OGGETTO: [ID VIP 8361]

Progetto di un impianto agrovoltaiico denominato "Villasor", della potenza di 41,84 MW e delle relative opere di connessione alla RTN, sito nel comune di Villasor (SU)
Proponente: Tiziano s.r.l.

Controdeduzioni del Proponente al Parere Tecnico istruttorio della Soprintendenza speciale per il PNRR – prot.6138-P del 21/04/2023.

Figura 1 - Aree idonee DGR 50/90

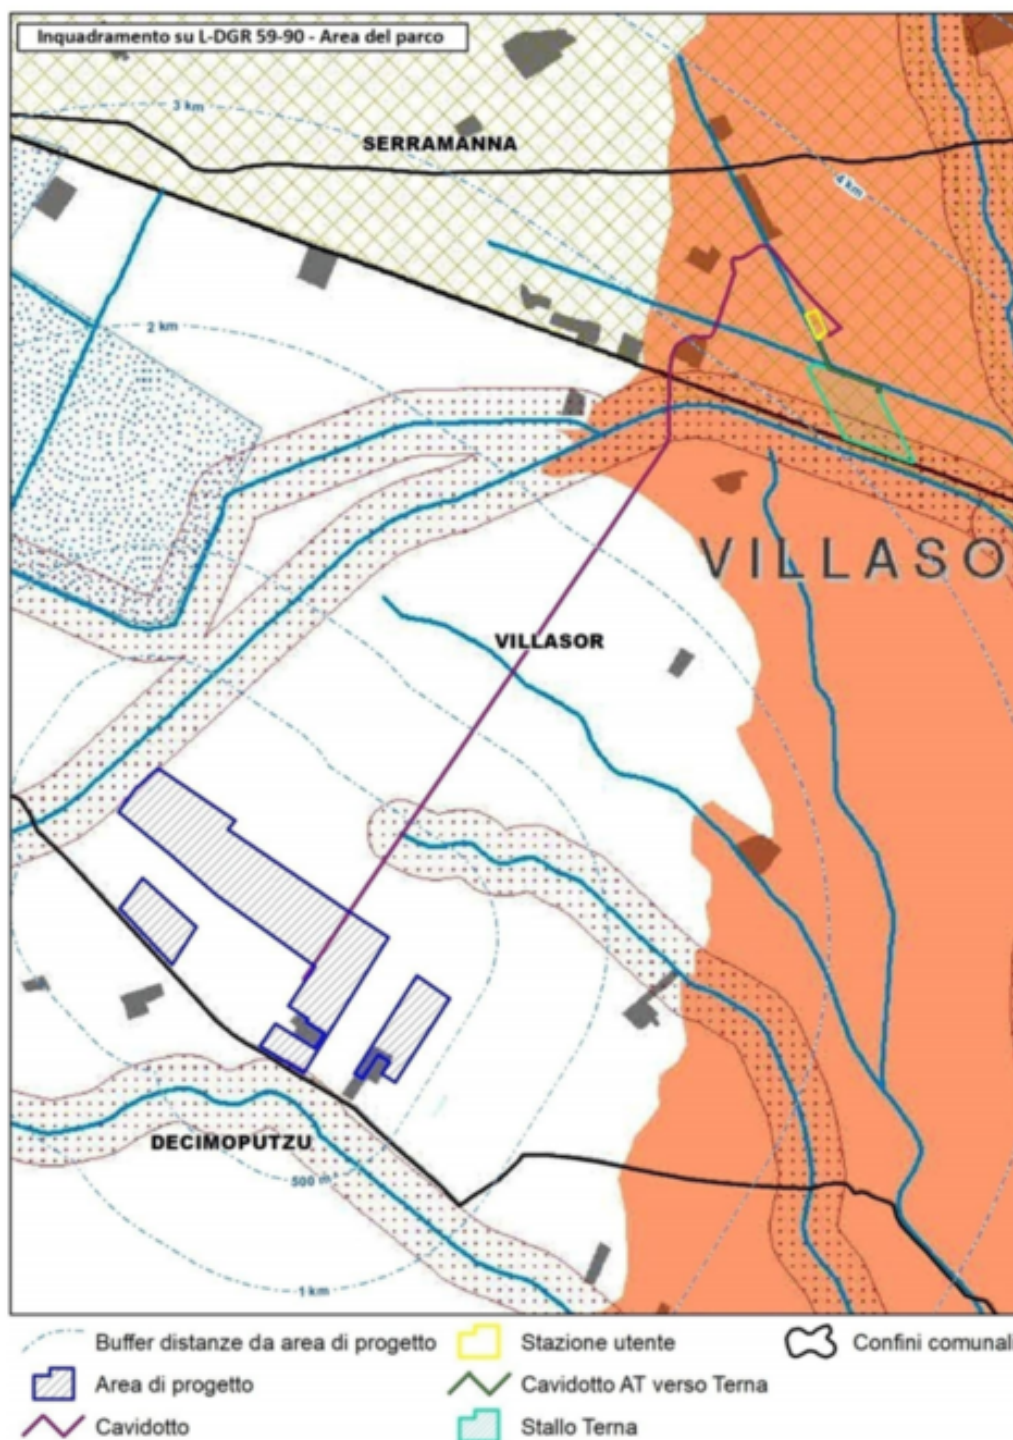
Il Proponente Tiziano srl, nell'istanza presentata il 05/04/2022 e successivamente perfezionata in data 10/05/2022, secondo la richiesta dell'allora Ministero della Transizione Ecologica, ha riportato all'interno dello Studio di Impatto Ambientale (elaborato VIA-R04 Relazione paesaggistica pag. 84 ed elaborato VIA-R01.1 Quadro di riferimento programmatico, pag.91) l'identificazione dell'area dell'impianto agrivoltaico in riferimento alla disciplina delle aree non idonee ai sensi della Delib. G.R. 59/90 del 2020, attestando che l'area di progetto non ricada su aree e siti non idonei (Figura 1).

Figura 2: inquadramento su aree idonee ex art.20 comma 8 Dlgs 199/2021

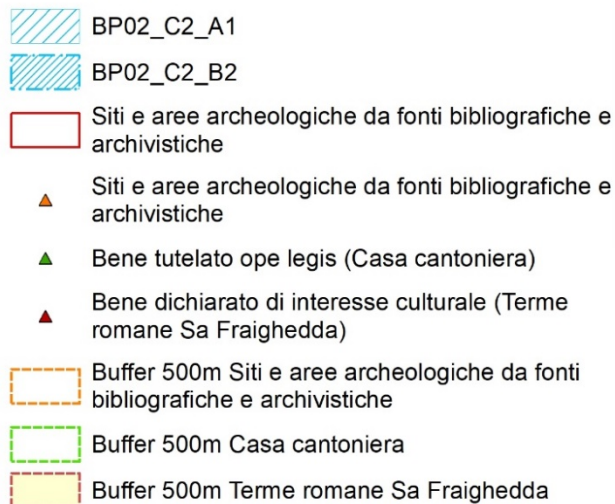
a) Come indicato dalla stessa Soprintendenza speciale PNRR, la terma romana risulta *"a circa 500 metri dall'area dell'impianto"*. Come da elaborati progettuali si conferma che il layout di impianto ricade interamente al di fuori dal buffer di 500 metri dalla terma romana in loc. Sa Fraighedda, e tale condizione sarà quindi mantenuta.

Nella Figura 2 vengono inoltre riportati i siti ed aree archeologiche derivanti da fonti bibliografiche ed archivistiche, indicati anche dalla Soprintendenza ABAP nel parere endoprocedimentale prot. N.38746-A del 31/10/2022, per i quali non è presente dichiarazione di interesse culturale e che non risultano quindi vincolanti in alcun modo.

La cartografia successivamente elaborata e riportata in Figura 2 mostra che **l'area dell'impianto, di circa 60 ettari, risulta in area idonea secondo l'art.20 comma 8 lettera c-quater del Dlgs 199/2021.**

Figura 5 - aree con valore paesaggistico - art.142 del D.L. n. 42/2004

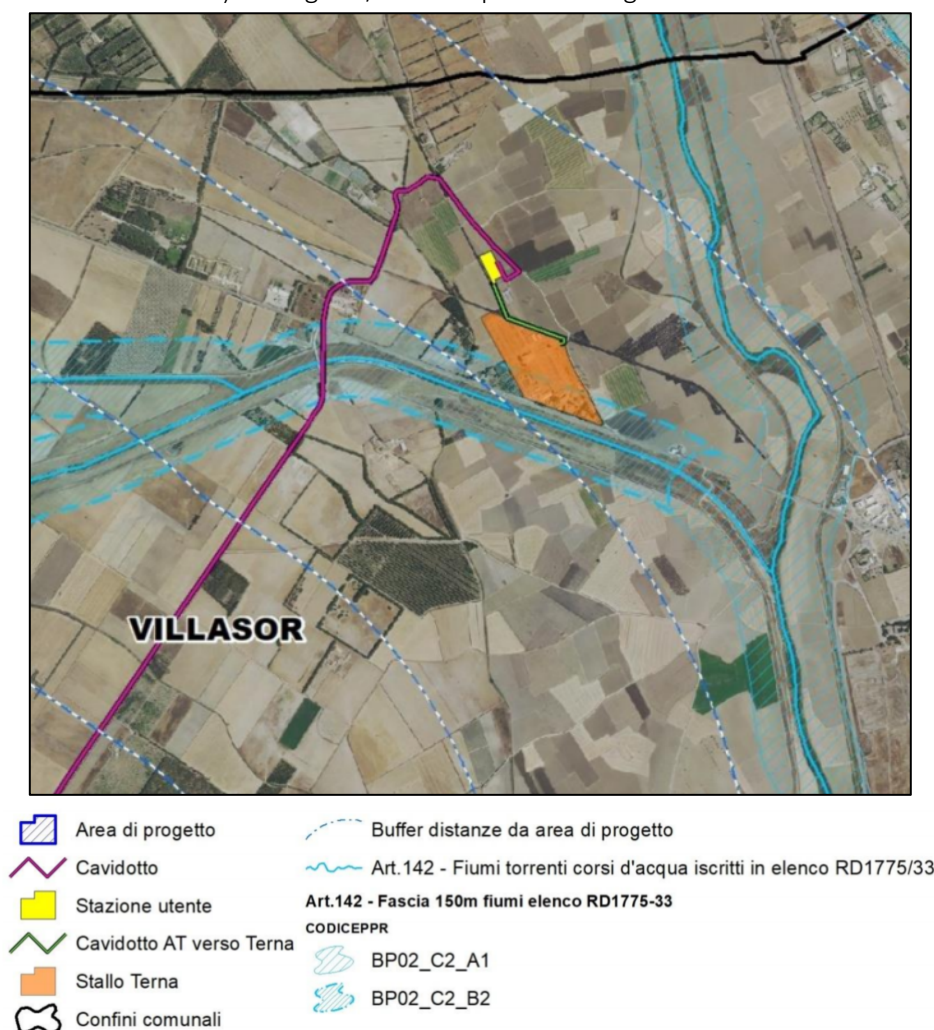
Secondo quanto riportato dalla Soprintendenza speciale PNRR nel medesimo parere *"la Sottostazione elettrica utente interferisce con area vincolata ai sensi dell'art.143 del Dlgs 42/2004 per effetto dell'articolo 17, co.3, lettera h) delle NTA del PPR, area identificata tra quelle non idonee ai sensi della DGR 59/90 del 27/11/2020 [...] in quanto "inviluppo aree di pericolosità idraulica", di cui al Gruppo 9, nonchè Gruppo 12 per la presenza della fascia dei 150 metri dal corso d'acqua"* in riferimento al Canale Flumendosa e Corso d'acqua Su Correttori Saracallu.

- Nell'individuazione dell'area da destinare alla nuova SE, il Proponente, in accordo con gli altri produttori, ha constatato che il Canale Flumendosa ed il Corso d'acqua Su Correttori Sparacallu non risultano compresi nell'elenco delle "aree tutelate per legge", ai sensi dell'art.142 comma 1 lettera c). Queste aree includono infatti "i fiumi, i torrenti, i corsi d'acqua iscritti negli elenchi previsti dal testo unico delle disposizioni di legge sulle acque ed impianti elettrici, approvato con R.D. 11/12/1933, n. 1775, e le relative sponde o piedi degli argini per una fascia di 150 metri ciascuna". La rappresentazione dei canali e corsi d'acqua vincolati secondo l'art.142 comma 1 lett. c) del Dlgs 42/2004 è riportata in Figura 5.

Figura 10 - Quadro vincolistico nelle vicinanze dell'area in oggetto

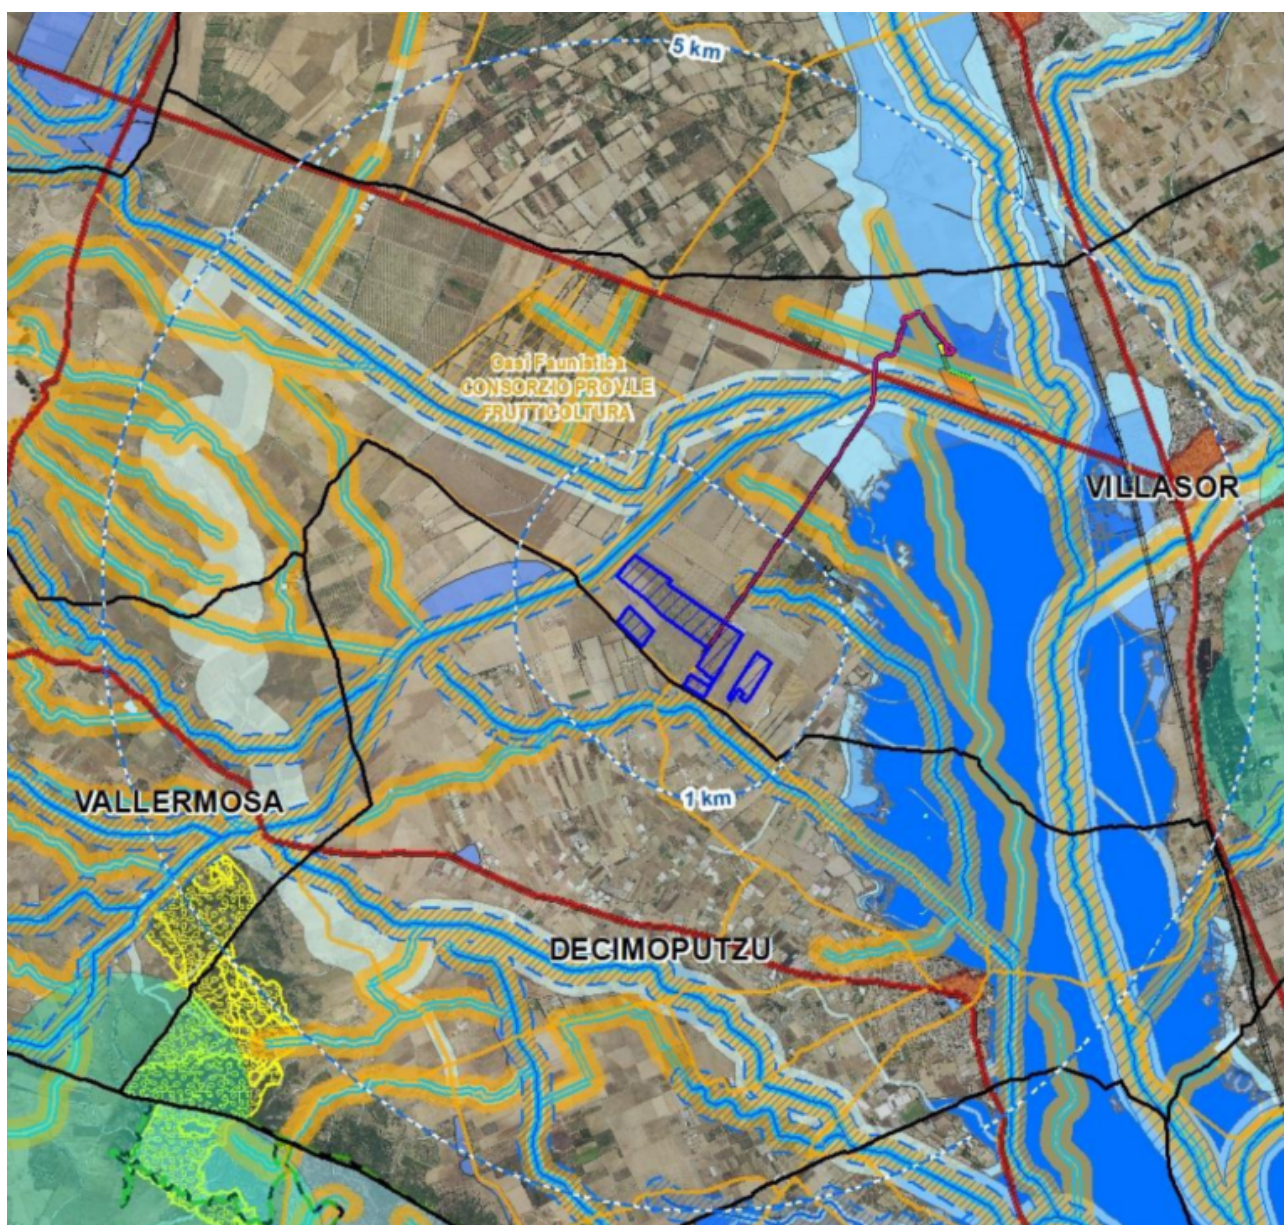
La Soprintendenza speciale PNRR “preso atto di quanto dichiarato dal Proponente nel Quadro di Riferimento progettuale del SIA in merito alle alternative progettuali in termini localizzativi per le quali dichiara che “Le superfici libere nell'area P.I.P. di Villasor, dunque, non sarebbero sufficienti per la realizzazione di un impianto come quello in progetto e non costituirebbero, dunque, un'alternativa di localizzazione adeguata per l'installazione di una centrale elettrica da fotovoltaico” ritiene che “tale disamina, non può escludere la possibilità di valutare ulteriori aree idonee alla Installazione di impianti da fonti energetiche rinnovabili rispetto a quella prescelta, considerato che il sito oggetto di intervento non è comunque ricompreso tra le aree idonee per come individuate dal DL 199/2021”. Di conseguenza ritiene che “in merito alle alternative progettuali in termini localizzativi, il riscontro fornito dal Proponente non risulta esaustivo e disattende quanto previsto dal co. 3, lett. d) dell'articolo 22 del D. lgs. 152/2006”.

Andando ad analizzare il quadro vincolistico nelle vicinanze dell'area in oggetto si evidenzia come nel raggio di 5 km molte aree agricole risultino vincolate, per cui l'area in oggetto risulta avere in assoluto le migliori caratteristiche atte ad ospitare l'impianto in proposta (Figura 10). Inoltre, come riscontrabile nella precedente Figura 1 a pag. 3, le aree a nord della SS196 risultano non idonee ai sensi della DGR 59/90 del 2020, in quanto servite da consorzio di bonifica.

Figura 11 - impianti fotovoltaici in istruttoria nell'area vasta

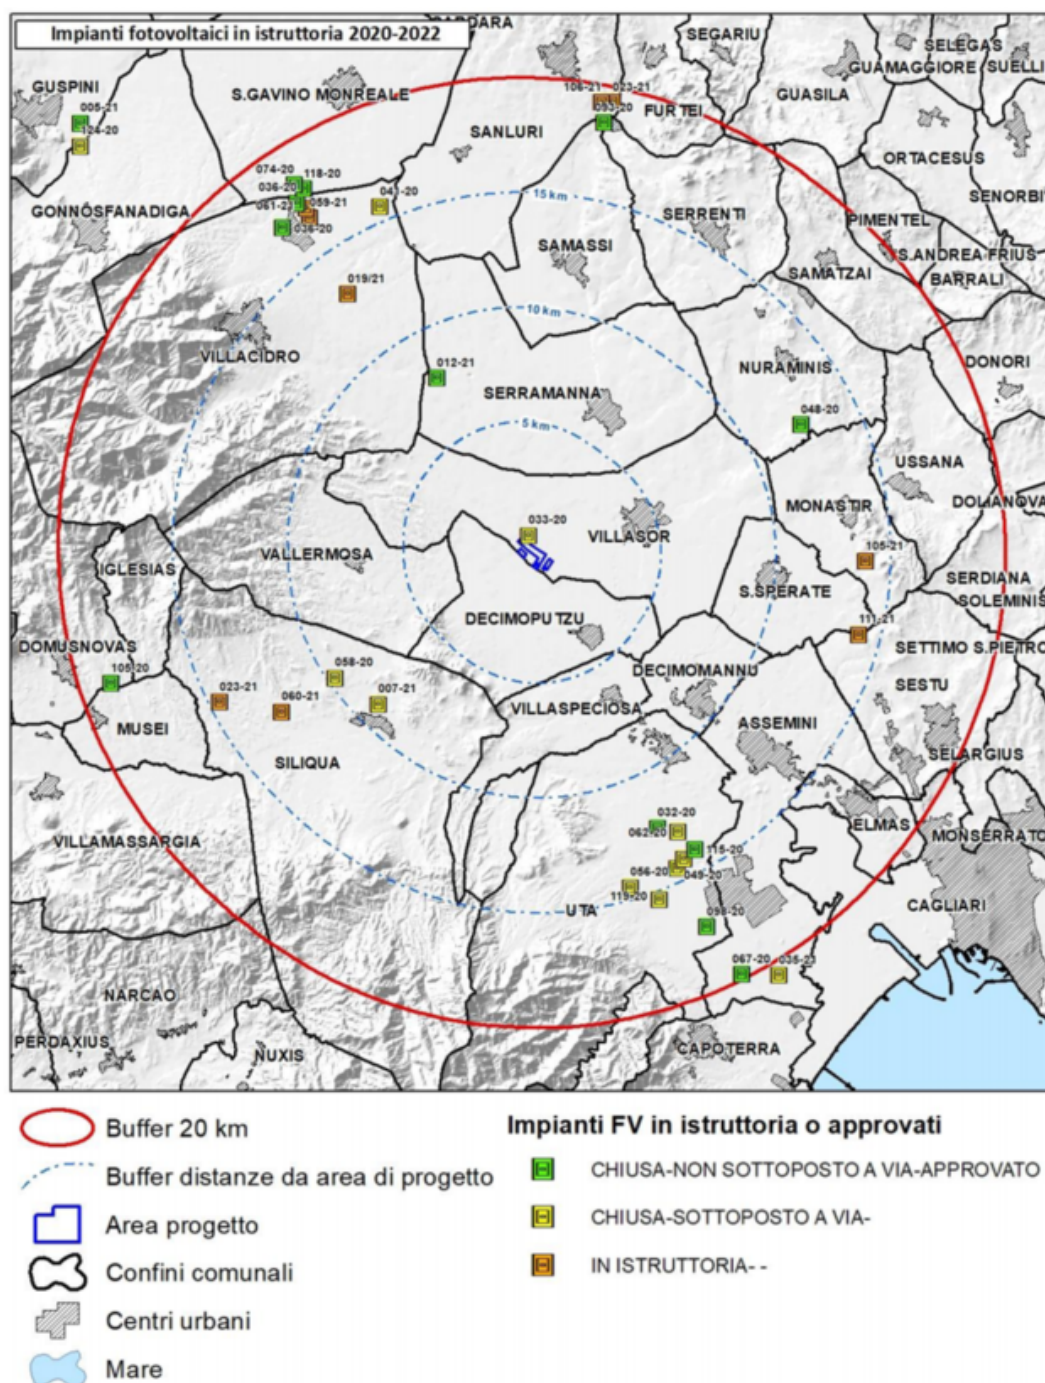
e che ulteriori impianti FER risulterebbero in Valutazione di Impatto Ambientale di competenza regionale", ritiene quindi che "il Proponente non ha tenuto conto degli impatti cumulativi generati dalla concentrazione

nell'area di intervento di impianti realizzati e in fase di autorizzazione, che condividono, tra l'altro, la Stazione TERNA di connessione alla RTN”.

A tal proposito il Proponente intende sottolineare che nell’elaborato VIA-R04 Relazione Paesaggistica, a partire da pag.330, è stata svolta l’analisi degli impatti cumulativi nella quale sono stati presi in considerazione i progetti di impianti fotovoltaici, estratti dall’Atlante ATLAIMPIANTI del GSE e aggiornati a Luglio 2021, che risultano all’interno di un buffer di 20 km dall’impianto in proposta (Figura 11).

Riprendendo quanto riportato dalla Soprintendenza, si sottolinea che il progetto ID VIP 7691 del proponente Energetica Campidano srl è stato già considerando nell'analisi degli impatti cumulativi (tabella a pag.334 ed analisi dell'intervisibilità cumulativa a pag.338 della Relazione Paesaggistica), mentre i sopracitati impianti eolici off-shore risultano localizzati a largo del Golfo di Cagliari ad una distanza di oltre 70 chilometri dall'impianto agrivoltaico in oggetto, per cui l'impatto cumulativo risulta ovviamente nullo e tale considerazione da parte della Soprintendenza Speciale PNRR sembra un pretesto poco credibile ed inconsistente. L'analisi degli impatti cumulativi di cui all'elaborato VIA-R04 Relazione Paesaggistica è stato svolto in conformità alle Linee Guida per i paesaggi industriali in Sardegna (Allegato alla DGR n.24/12 del 19/05/2015), le quali non prevedono la valutazione degli effetti cumulativi di un impianto fotovoltaico con uno di tipo eolico, per cui in riferimento al citato progetto ID VIP 7535 le considerazioni della Soprintendenza speciale PNRR risultano nuovamente inopportune e non corrette. Si intende inoltre precisare che nessuno degli impianti indicati dalla Soprintendenza ha ricevuto parere positivo e, pertanto, risulta assai difficoltoso ipotizzare effetti cumulativi concreti.
